Estudo de Impacte Ambiental da Consolidação do Parque Empresarial de Lanheses

Volume IV - Aditamento

Relatório elaborado para:
Câmara Municipal de Viana do Castelo
Passeio das Mordomas da Romaria
4904-877 Viana do Castelo

O presente documento consiste no Aditamento ao Estudo de Impacte Ambiental (EIA) da Consolidação do Parque Empresarial de Lanheses.

Figura 3 – Local de instalação do estaleiro de obra.

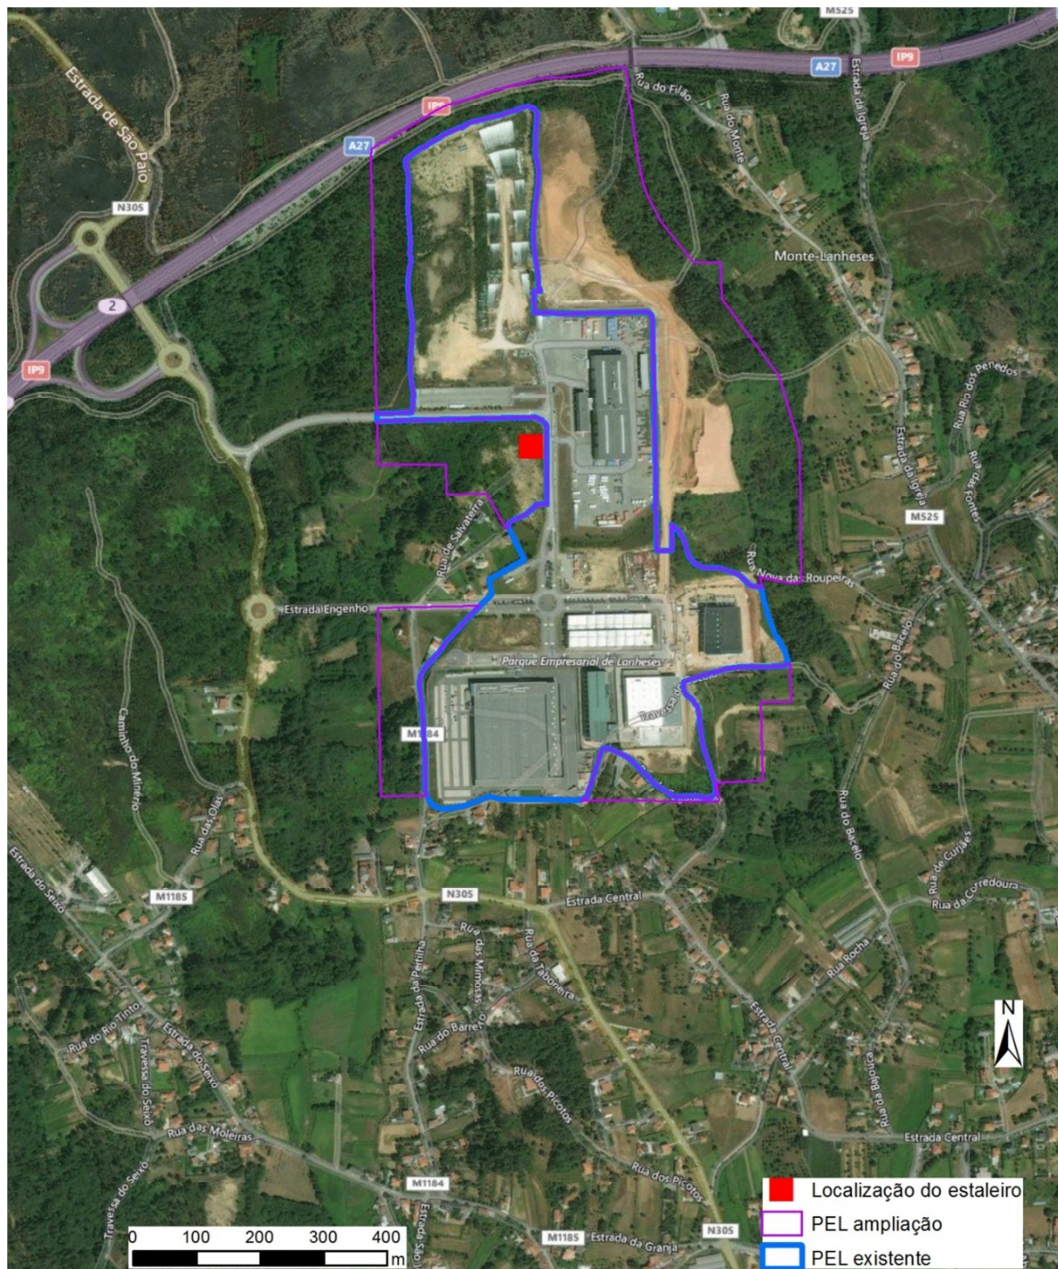
1.7. Deverá ser representada cartograficamente a localização do(s) estaleiro(s).

O estaleiro de obra da consolidação do PEL, de acordo com o promotor, será instalado numa parte do lote destinado a equipamento coletivo, na vizinhança do arruamento que dá acesso à Enercompor/ENERCOM, conforme representado na Figura 3.

Figura 5 - Prevista “amputação” do atual trecho superior de duas pequenas linhas de água

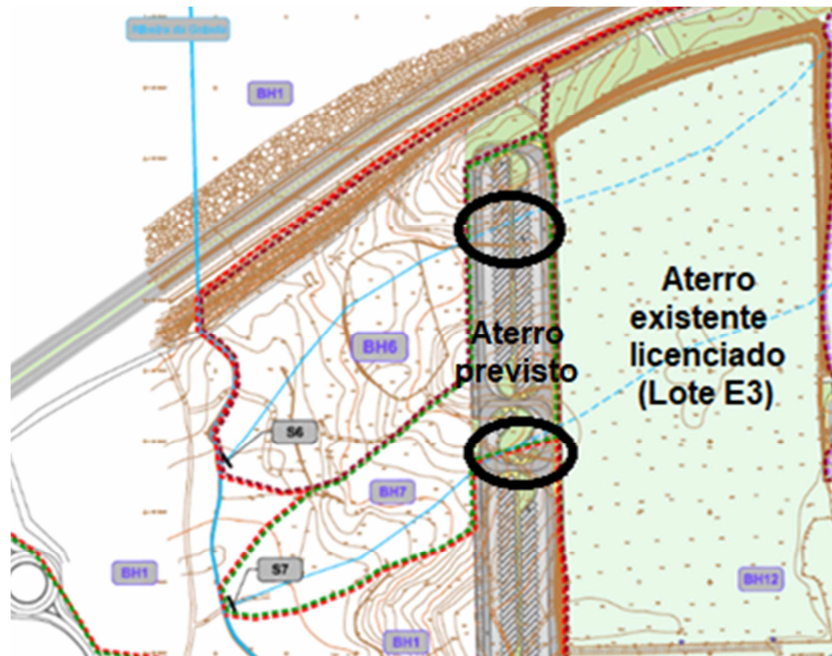
Ocorrência 2 – Interrupção prevista do trecho superior de duas pequenas linhas de água afluentes da ribeira da Golada

Esta situação representa impactes negativos diretos, certos, permanentes, isolados, de muito baixa intensidade e magnitude moderada, pelo que o impacte é insignificante.

A prevista drenagem pluvial do Parque de Estacionamento norte (que será implantado sobre o aterro referido) permitirá garantir a continuidade da drenagem das águas pluviais, tratando-se de uma intervenção que, na prática, funciona como mitigação do impacto criado. Na Figura 5 assinalam-se os locais onde ocorrem as afetações referidas.

Figura 8 - Planta de implantação da subestação

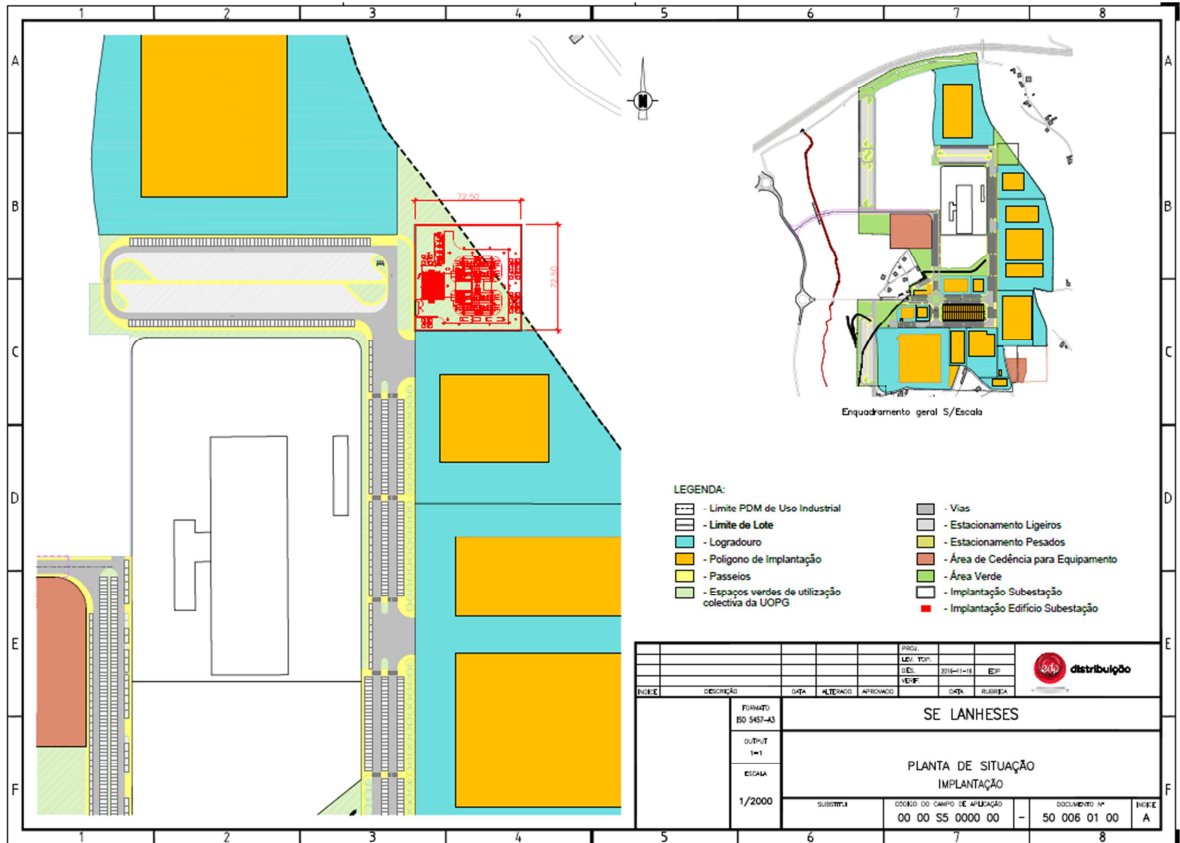
Decorrente da análise efetuada à documentação apresentada, afigura-se haver discrepância entre a área que é assinalada na cartografia do Plano Diretor Municipal (PDM) de Viana do Castelo e que corresponde à área de Consolidação do Parque Empresarial e a correspondente à “Planta de Síntese ” (Volume III – Anexos EIA) e na Planta documentada na Pág. 58/168 do Volume III – Anexos (Tipologia dos Espaços Verdes e Linhas de Água, do Projeto de Execução de Integração Paisagística), que haverá que esclarecer.

De acordo com o regulamento do PDM de Viana do Castelo, e sem prejuízo do ponto 1 do artº 18, é permitido a construção de infraestruturas de reconhecido interesse municipal sem localização alternativa viável (aliena d do ponto 2 do referido artigo). Segundo o promotor, a subestação é considerada uma infraestrutura fundamental para o funcionamento do PEL.

Informa-se, contudo, que a parcela de terreno é abrangida por solo urbano e rural (espaço florestal), mas a implantação do edifício (subestação) será em solo urbano conforme é possível verificar pela análise das Figura 8 e 9. A restante área “logradouro” não será impermeabilizada.

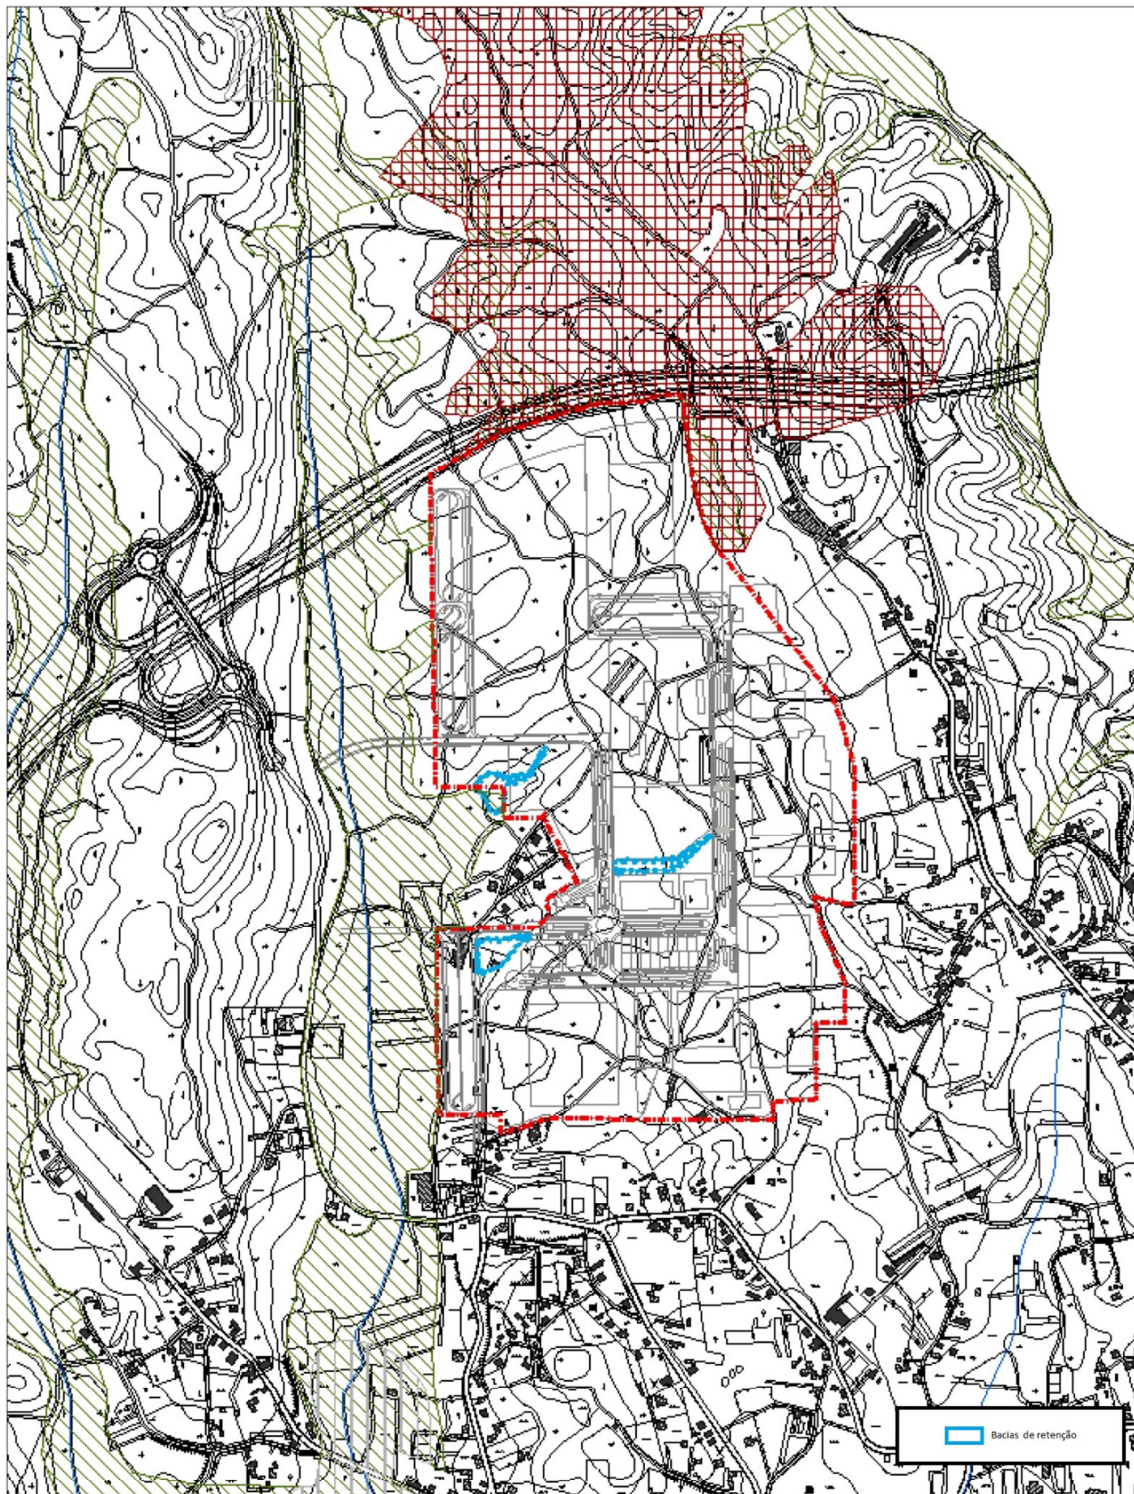
3.3. Explicitar a situação referente à servidão constituída pelo gasoduto e linha de alta tensão enterrada.

Face ao cadastro da rede de gás existente, a qual se desenvolve em condutas enterradas sob os passeios para evitar o efeito das vibrações, constata-se que as condicionantes da servidão estão salvaguardadas.

Contudo, no âmbito do projeto de consolidação do PEL, está previsto o desvio de um troço de rede de gás que abastece o PRM da ENERCON, e que será afetado pela construção de novo arruamento. Desta forma, o projeto estabelece que será construído um novo troço de PE110 de ligação ao PRM e um pequeno troço de PE160 para colocação da purga de fim de linha. Após a construção destes troços, os troços afetados de rede existente em PE160 serão desativados.
